道路通信 3

環状通沿道の皆様、札幌市民の皆様へ

道路を考える会

札幌市
整備計画
6 車線
春夏秋

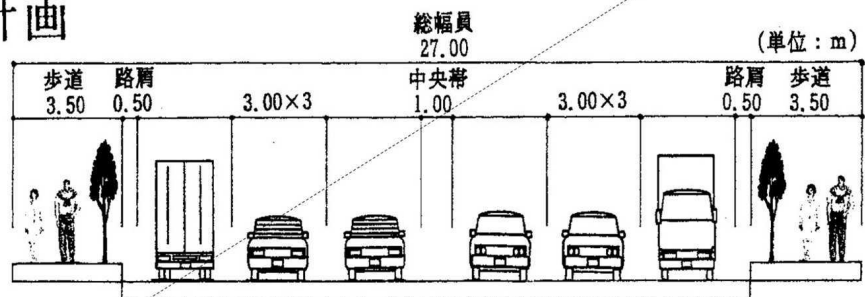
「3・2（幅員30m以上40m未満）・10 環状通」だから、全て6車線ということになるのであって、ここ南19条は、拡幅した状態で27mであるので、無理があると思います。

ただ、3・2・10 環状通と、言われても、それが示す道路の規模について、私たち住民は、わかりませんし、まして、ここ南 19 条は、その名称で言われても実際の道路規模は違っている訳（ここは、拡幅した状態で 27 m で、数字の 2 に示す意味の 30 m 以上 40 m 未満の幅を満たしてはいません）ですので、おかしいと思います。

幅員 27 m の道路なら、要望案の道路が、標準的な形です。道路構造令の標準幅員（昭和 50 年の通達）を、見ても明らかです。
